**島根原子力発電所 2号炉 重大事故等対処施設
審査会合における指摘事項への回答
所内常設直流電源設備（3系統目）**

**2023年4月27日
中国電力株式会社**

図1 RCIC及びHPAC 概略系統図

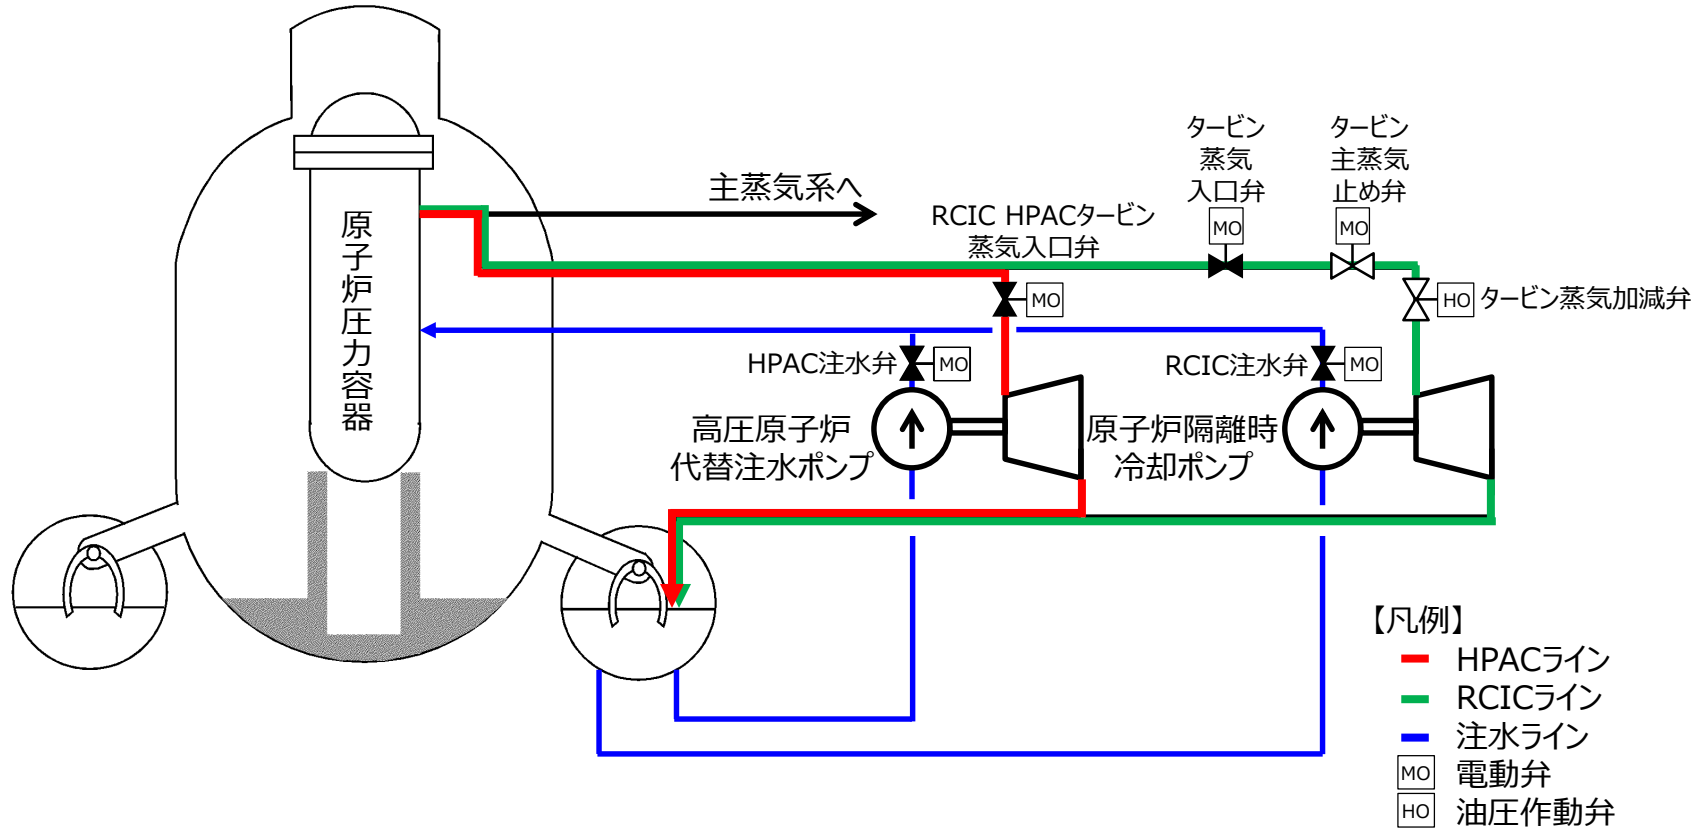
- HPACとRCICの使い方の違いと容量計算の導き方（負荷電流と運転時間）を説明すること。

- 以下のとおり原子炉隔離時冷却系（RCIC）と高圧原子炉代替注水系（HPAC）の系統構成や制御方法等は若干相違するが、どちらも炉心の著しい損傷を防止する機能を有している。

図2 所内常設直流電源設備 (3系統目) 概略系統図

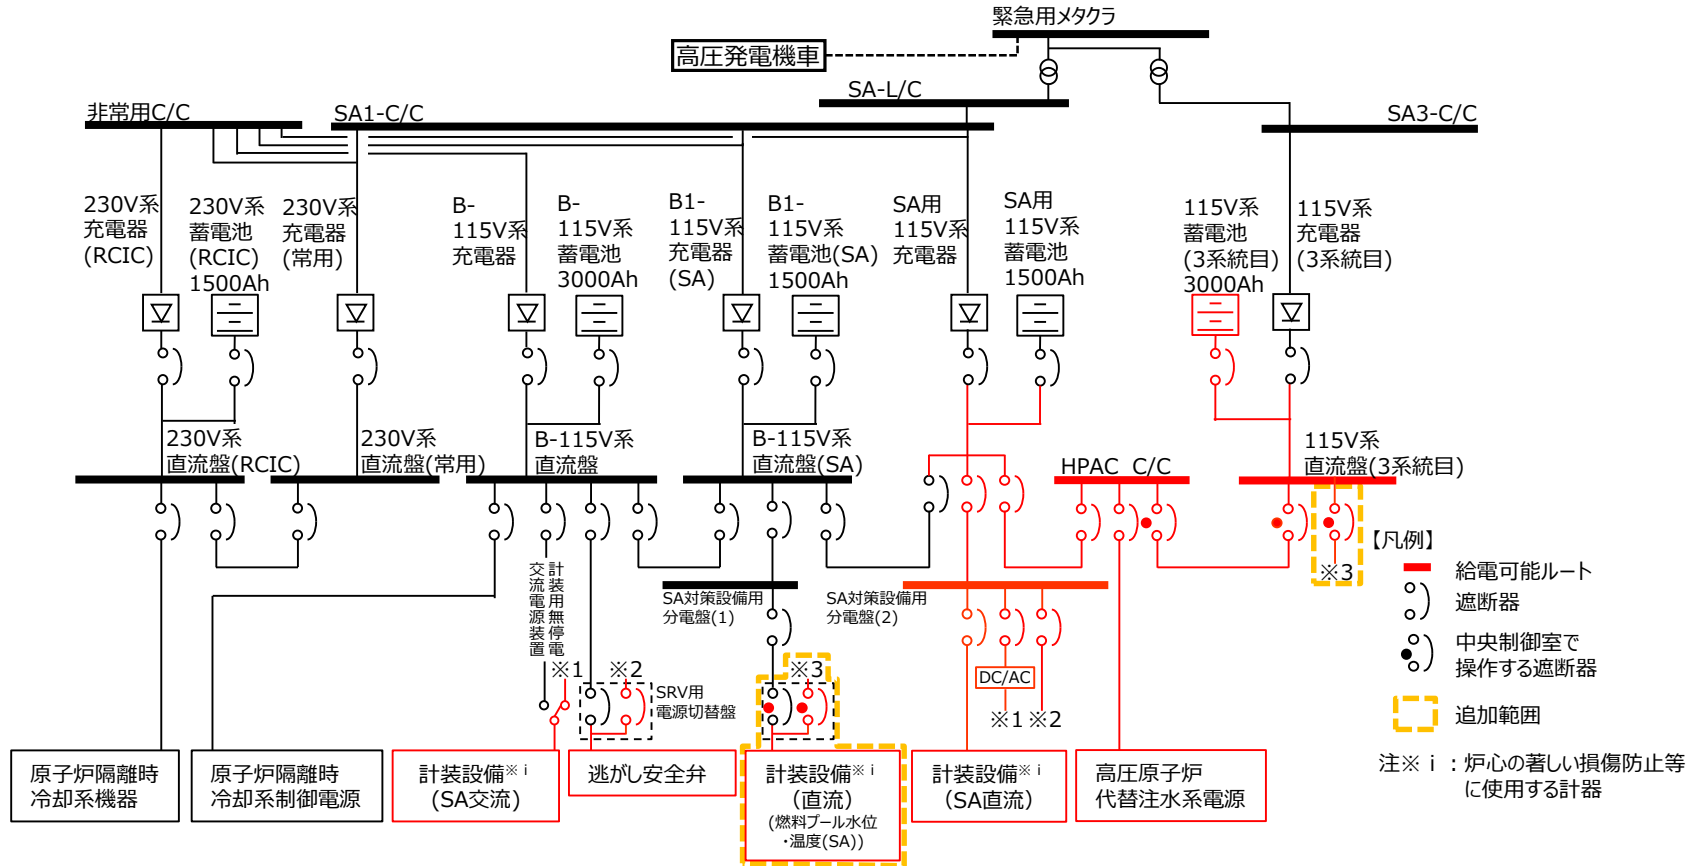
- 第57条第2項の要求を踏まえて計装設備（直流）への3系統目からの給電範囲が適正か説明すること。

- 第57条第2項の要求のうち、「貯蔵槽内燃料体等の著しい損傷」防止のために必要な監視（燃料プール水位、温度）については、代替パラメータである「燃料プールエリア放射線モニタ（高レンジ・低レンジ）（SA）」又は「燃料プール監視カメラ（SA）」で対応可能と考えて3系統目の給電範囲に含めていなかったが、有効性評価の各シナリオで電源供給が必要な設備を再度確認した結果、「貯蔵槽内燃料体等の著しい損傷」防止のために燃料プールの水位・温度の直接監視が必要であると判断したことから、「燃料プール水位・温度（SA）」を3系統目からの給電対象に追加する。

通常時はSA対策設備用分電盤 (1) より受電しているが、B1-115V系蓄電池(SA)機能喪失によるB1-115V系蓄電池(SA)電圧が低下した場合は、中央制御室から遠隔操作することにより、3系統目から受電する。
